<b>OGGETTO</b>	[ID: 10704] Procedura di Valutazione di Impatto Ambientale ai sensi dell'art.23 del D.Lgs. 152/2006 relativa al progetto di un parco eolico denominato "Cantorato" costituito da 20 aerogeneratori per una potenza complessiva di 124 MW e relative opere di connessione alla RTN, da realizzarsi nei Comuni di Belcastro (CZ) Marcedusa (CZ), Cutro (KR), Mesoraca (KR), Roccabernarda (KR), san Mauro Marchesato (KR) e Scandale (KR). Proponente: Energia Levante S.r.l.
----------------	---

**Controdeduzioni alle Osservazioni del comune di Cutro:**

**Stato di fatto** della localizzazione dell'aerogeneratore **CU4** – area incolta a 300m dalla ferrovia.

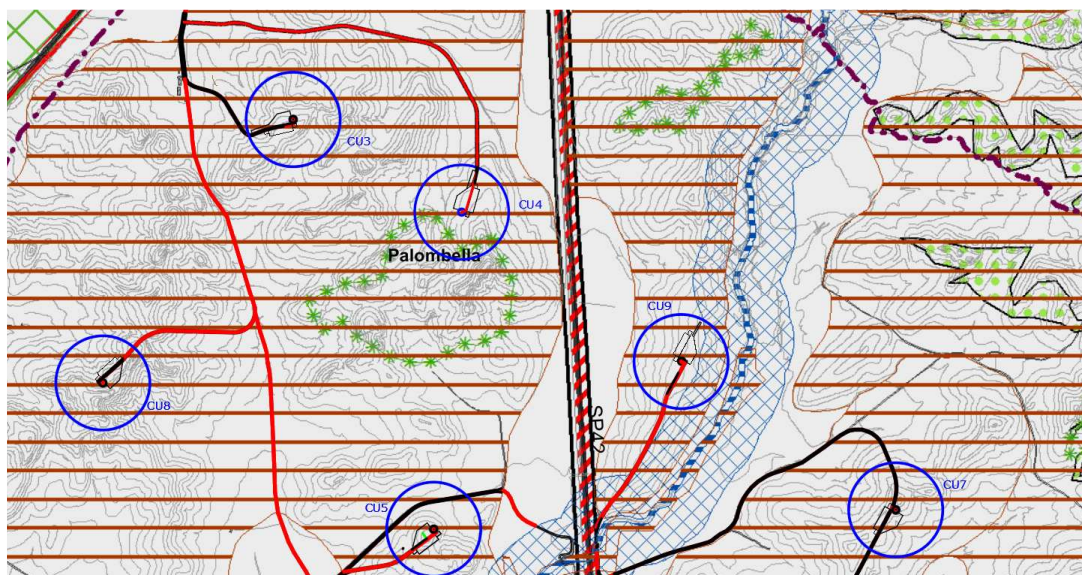
1. L'aerogeneratore di progetto **CU4**, ai sensi del R.E.U. Comunale approvato con Delibera della Commissione Straordinaria con i poteri del Consiglio Comunale RG n.3 del 15/02/2022, ricade all'interno di un'area classificata come "E4 - Aree boscate" avente le seguenti prescrizioni:

Su tale area inoltre, si segnala il vincolo di interesse paesaggistico sottoposto alle disposizioni dell'art. 142 lett. g) del Dlgs 42/2004.

L'aerogeneratore CU4 è localizzato sulle coordinate WGS84 F 33 E.669766 - N.4317463 (esterno all'area boscata)

L'aerogeneratore **CU4** è stato collocato, sulle coordinate WGS 84 F33 E.669766 - N.4317463 ed esterno all'area boscata (prevista dal PSC) e per l'area spazzata, è stato osservato il **novellato articolo 142 lettera g)** del Dlgs 42/2004, che prevede che: i territori coperti da foreste e da boschi, ancorché percorsi o danneggiati dal fuoco, e quelli sottoposti a vincolo di rimboscimento, come definiti dall'articolo 2, commi 2 e 6, del decreto legislativo 18 maggio 2001, n. 227 (*norma abrogata, ora il riferimento è agli [articoli 3 e 4 del decreto legislativo n. 34 del 2018](#)*).

**In sintesi**, per l'aerogeneratore CU4 non vi sono prescrizioni o inibizioni ed è consentita l'edificazione sia dall'articolo 4 del decreto legislativo n. 34 del 2018, che dall'articolo 73 del REU del comune di Cutro e dall'articolo 7 del QTRp della regione Calabria.

**Switching-center** è localizzato all'esterno dalle aree boscate – Tavola 1°. Vincoli Tutto il territorio comunale.

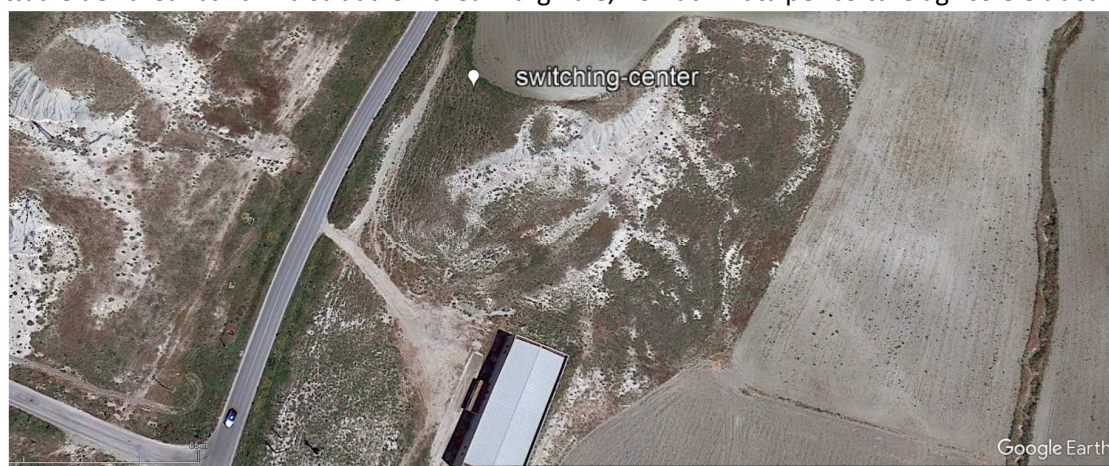
3. Lo **switching-center** localizzato nel Comune di Cutro (Kr) sulle coordinate: 669027.12 E – 4319848.07 N ed al Foglio catastale n° 22, particella n° 327, ricade all'interno di un'area classificata come "E4 – Aree boscate" avente le seguenti prescrizioni:

Su tale area è inoltre si segnala il vincolo di interesse paesaggistico sottoposto alle disposizioni dell'art. 142 lett. g) del Dlgs 42/2004.

- Intorni dei beni paesaggistici, culturali e identitari:
  - Si applicano le disposizioni dell'art. 7 del QTRP;

Lo **SWITCHING-CENTER** è localizzato all'esterno delle aree boscate riportate nella Tavola 1 del PSC, solo il cavidotto interrato, tra la strada asfaltata e lo SWITCHING-CENTER per metri lineari 5 circa interessa l'area a bordo strada definita boscata nel PSC.

La linea rossa rappresenta il cavidotto di connessione su strada asfaltata.

Anche per l'attraversamento del cavidotto tra la strada asfaltata e lo **SWITCHING-CENTER** (ml 5 circa) è stata prevista l'applicazione del **novellato articolo 142 lettera g** del Dlgs 42/2004, i territori coperti da foreste e da boschi, ancorché percorsi o danneggiati dal fuoco, e quelli sottoposti a vincolo di rimboscamento, come definiti dall'articolo 2, commi 2 e 6, del decreto legislativo 18 maggio 2001, n. 227 (*norma abrogata, ora il riferimento è agli [articoli 3 e 4 del decreto legislativo n. 34 del 2018](#)*).
